### Wettbewerb Dorfkerngestaltung Riehen bei Basel

### Aus dem Bericht des Preisgerichts

1. Preis (3200 Fr.), Entwurf Nr. 12. Verfasser: Arch. ERNST A. CHRISTEN und Gartenarch. ANDREAS BARTH

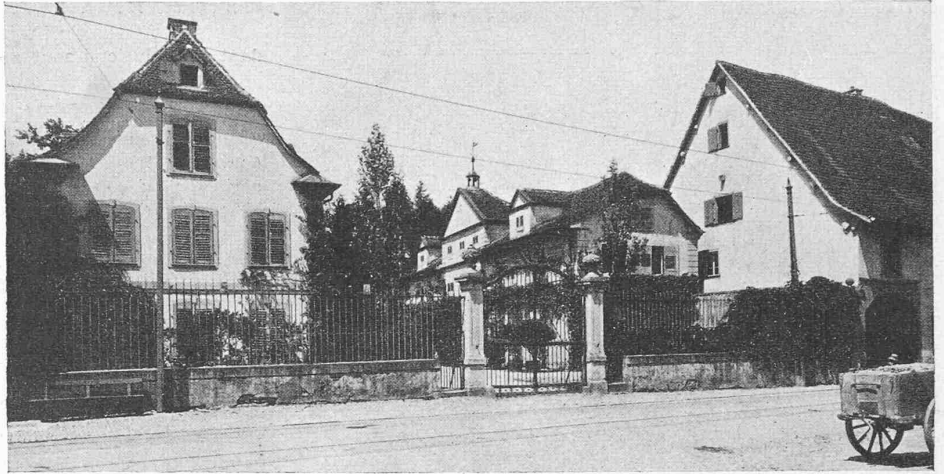
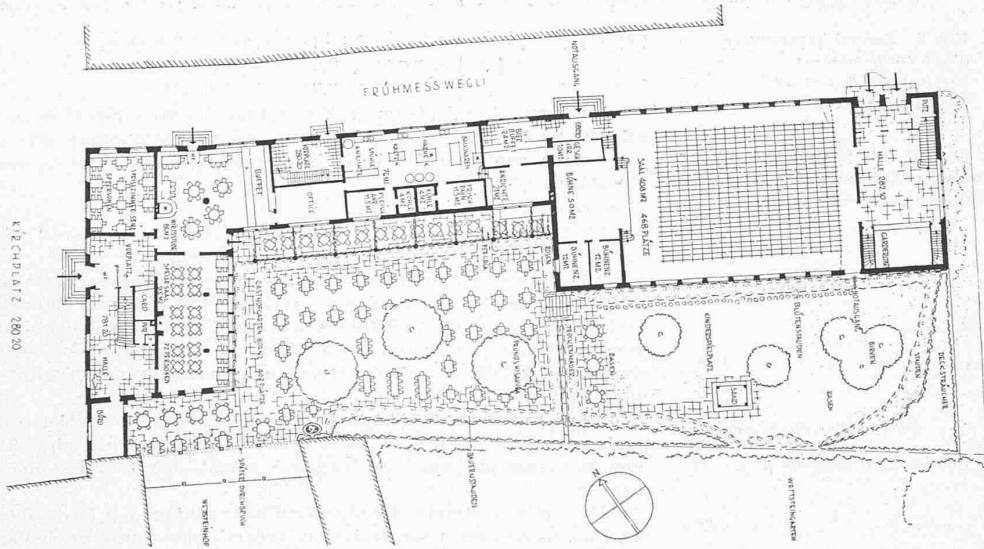
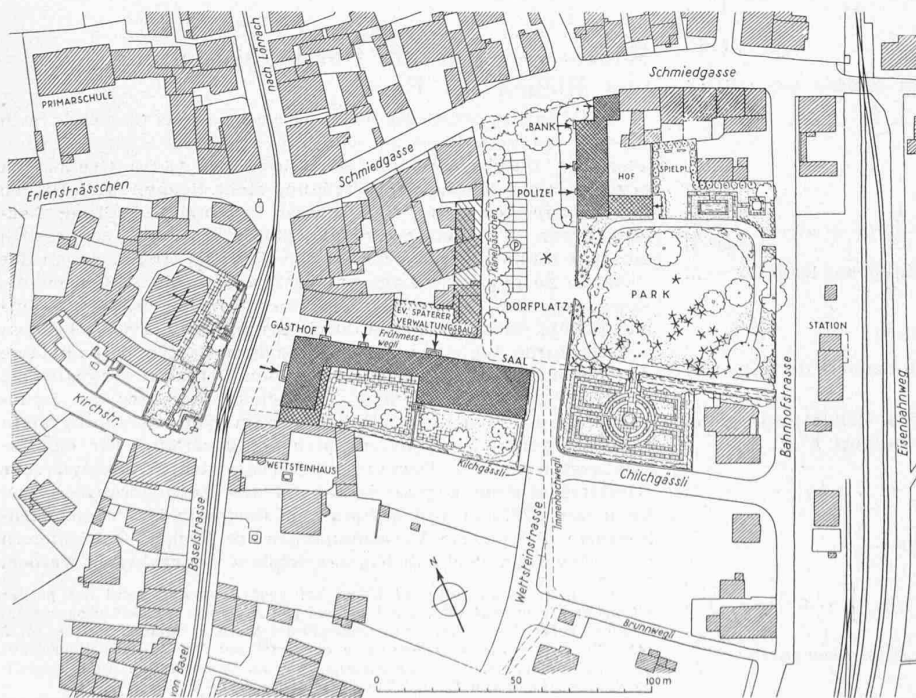
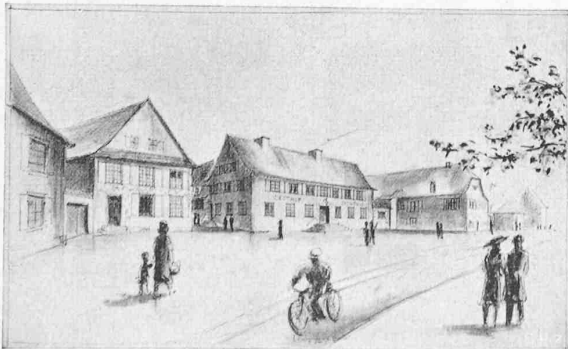
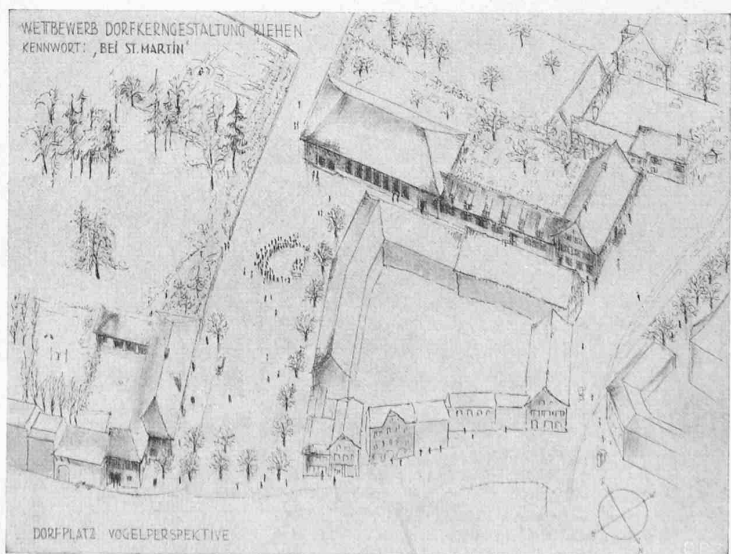
**Entwurf Nr. 12.** Die Erschliessung des Gesamtgeländes ist richtig angepackt, jedoch besonders im südlichen Teil zu wenig durchgearbeitet. Der Dorfplatz auf dem Hofareal der alten Taubstummenanstalt ist gut bemessen und kann bei noch besserer Durchbildung leicht in seiner Wirkung gesteigert werden. Die Gebäudegruppe mit Polizeigebäude und Bankfiliale ist richtig an die bestehende Bebauung der Schmiedgasse angeschlossen. Erwünscht wäre eine bessere Abschirmung gegen die unschönen Hinterfassaden an der Schmiedgasse. Die gut ausgewogene Gebäudegruppe Saalbau-Gasthof, die sich besonders in der Höhenentwicklung harmonisch einfügt, steigert den räumlich schönen Charakter des Dorfplatzes. Der Vorschlag für die Gestaltung des Kirchvorplatzes ist aner kennenswert, müsste aber ergänzt werden durch Auffahrten zum Portal.

Die Grundrisse von Gasthof und Saalbau sind räumlich reizvoll entwickelt. Ein Mangel ist die fehlende Publikumsverbindung zwischen Saal und Gasthof. Der Serviergang zwischen Saalbau und Küche ist etwas zu eng. An Stelle des Verbindungsbaus zum Wettsteinhaus wäre ein direkter Zugang zum Wirtschaftsgarten geeigneter. Durch den Verzicht auf das Kirchgässli als Durchgang erhält die Gartenwirtschaft eine geschützte Lage mit Blick auf den prächtigen Baumbestand der

Nachbarzellen. Die Durchbildung des Gebäudes für Polizeiposten und Bankfiliale ist gut. Die Fassaden sind masstäblich fein durchgearbeitet, schlicht und sehr gut auf den Dorfcharakter abgestimmt. Kubikinhalte 12688 m<sup>3</sup>.

Das Preisgericht empfiehlt der ausschreibenden Behörde, dem Verfasser des 1. Preises die weitere Ausarbeitung des Projektes zu übertragen, wobei die nachfolgenden Bemerkungen zu berücksichtigen sind: Durch eine lockere Gliederung der Verbindung Gasthaus und Saalbau und durch ein sorgfältiges Studium des Anschlusses an das Wettsteinhaus kann die Gebäudegruppe an der Baselstrasse verbessert werden. Ebenso wäre für den Dorfplatz eine kleine Verschiebung des Polizeigebäudes an der Schmiedgasse nach Nordwesten von Vorteil.

3. Preis (2400 Fr.). Entwurf Nr. 2. Verfasser ERNST PLATTNER und HANS STÖCKLI, Bauzeichner

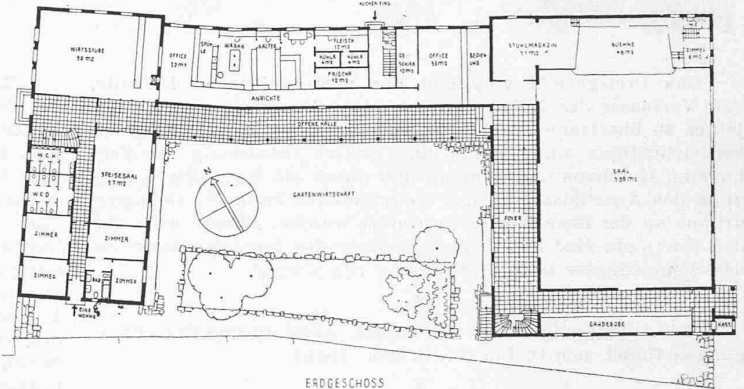
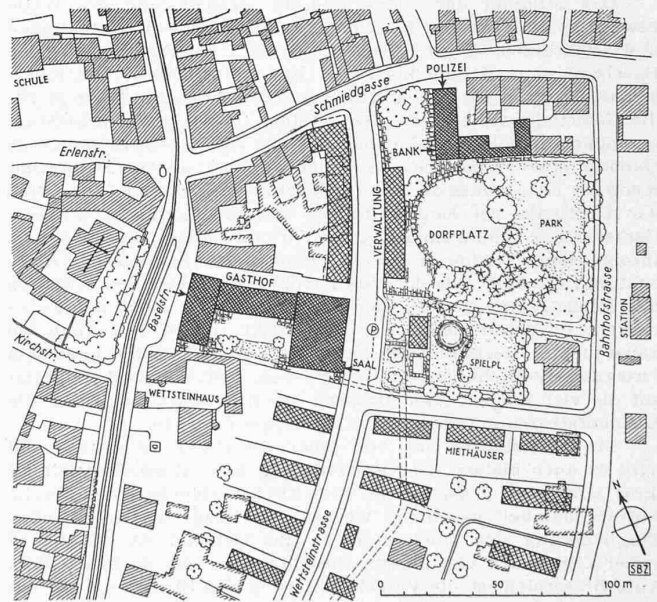
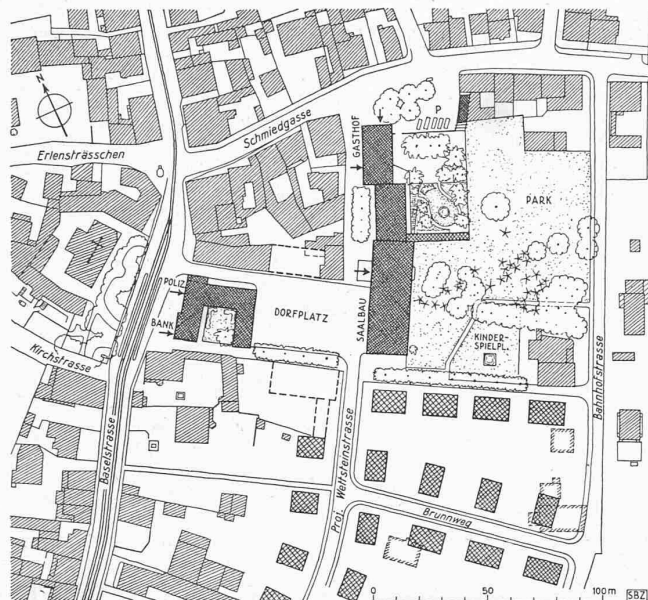
Entwurf Nr. 2. Die Erschliessung des Dorfareals ist im allgemeinen richtig gelöst. Nicht erwünscht ist die direkte Durchführung der mittleren Wohnstrasse bis zur Schmiedgasse. Der Park ist unter Einbezug des Dorfplatzes als zusammenhängende Grünfläche erhalten. Die Situierung der Bauten ist grundsätzlich richtig. Die Parkierungsmöglichkeiten sind ungenügend. Der Eingang zum Saalbau liegt nicht am richtigen Ort und entspricht nicht den Anforderungen; eine Verlegung an die nordöstliche Ecke wäre wünschenswert. Die Grundrisse des Gasthofs sind gut. Reizvoll ist die offene Vorhalle als Verbindung von Gasthof und Saalfoyer. Zu bemängeln ist die Lage der Abtritte neben dem Gasthofeingang an der Strassenseite. Unzweckmässig ist die Lage der Bankfiliale im 1. Stock. Die architektonischen Mittel sind bescheiden, aber etwas trocken. Kubikinhalte 15084 m<sup>3</sup>.

4. Preis (1700 Fr.). Entwurf Nr. 16. Verfasser Arch. FRITZ WEISS  
Bebauungsplan 1 : 3000 und Perspektiven

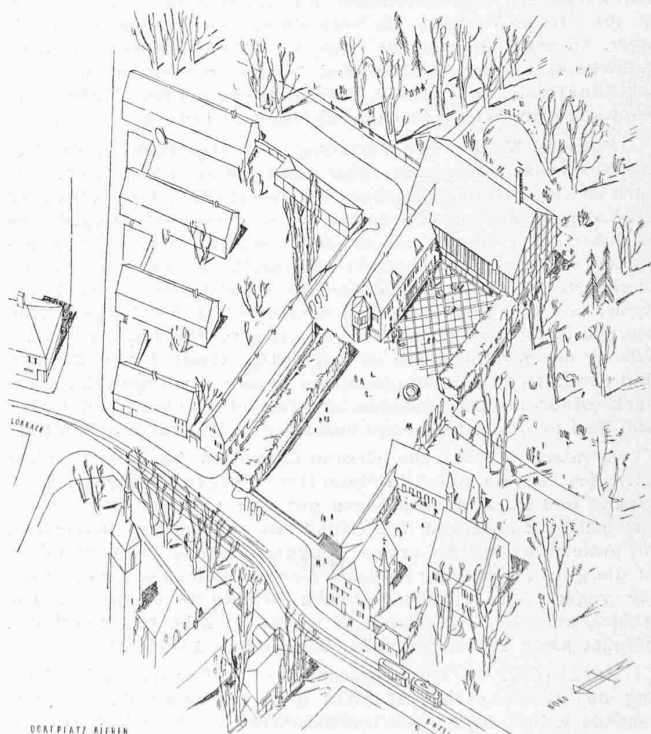
Entwurf Nr. 16. Der Vorschlag zur Erschliessung des Gesamtareals ist konsequent, aber teilweise zu schematisch. Der Park ist als zusammenhängende Fläche erhalten, durch die neuen Gebäudegruppen vom Kirchplatz her aber total abgeriegelt. Die Rückseiten der Häuser an der Schmiedgasse sind nicht abgedeckt. Der Dorfplatz zwischen der masstäblich gut ins Dorfbild eingefügten Gebäudegruppe an der Baselstrasse (Polizei und Bank) und dem Saalbau ist gut dimensioniert. Der Eingang zum Saalbau sollte direkt am Dorfplatz liegen. Die Lage des Gasthofs an der Schmiedgasse ist ungünstig. Gasthof und Saalbau sind etwas zu aufwendig und haben zu sehr den Charakter eines Parkrestaurant. Die Fassaden sind reizvoll durchgearbeitet, aber zum Teil in den Einzelheiten unmotiviert. Kubikinhalte 16261 m<sup>3</sup>.

Für 1100 Fr. angekaufter Entwurf Nr. 40.

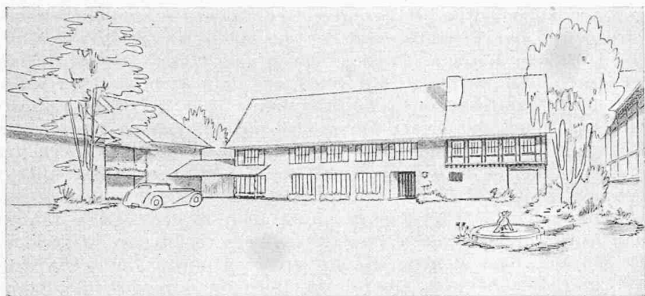
Entwurf Nr. 40. Die vorgeschlagene Aufteilung und Bebauung des Gesamtareals ist nicht ganz einleuchtend; die weitgehende Erhaltung des Gartencharakters durch die lockere Einfügung der Bauten ist jedoch anerkennenswert. Der Verfasser versucht alle verlangten Gebäude um einen erweiterten Dorf-

platz zu gruppieren. Dies führt zu einer räumlichen Uebersteigerung des Dorfplatzes; der heutige Dorfcharakter wird formalen Absichten geopfert. Der etwas starre Bebauungsvorschlag an der Schmiedgasse ist konsequent, aber für die zu erwartende Entwicklung von Riehen nicht notwendig. Die Grundrisslösung mit der Winkelstellung um die Gartenwirtschaftsterrasse ist reizvoll und ermöglicht eine rationelle Bewirtschaftung. Die Lage des grossen Saales im 1. Stock ist hier nicht motiviert. Die masstäblich sorgfältig durchgeführte Architektur streift den Ausstellungsscharakter. Kubikinhalte 13159 m<sup>3</sup>.

Für 1100 Fr. angekaufter Entwurf Nr. 26.  
Verfasser Arch. ARNOLD GFELLER

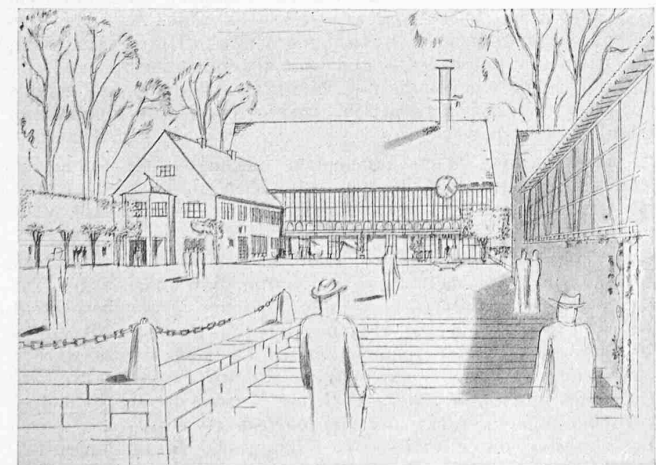
Entwurf Nr. 26. Die Gesamtdisposition ist richtig, nicht erwünscht ist die zu breite Platzöffnung gegen die Kirche. Saalzugang und Parkplatz liegen gut. Der Park ist schön in die Gesamtlage einbezogen. Die Grundrisse sind richtig ausgebildet mit Ausnahme der zu engen Eingangspartien. Hervorzuheben ist die gute Verbindung zwischen Gasthofräumen und Saal durch das gegen den Wirtschaftsgarten orientierte Saalfoyer. Die architektonische Gestaltung ist etwas gesucht und trifft den einheimischen Charakter nicht. Kubikinhalte 13925 m<sup>3</sup>.
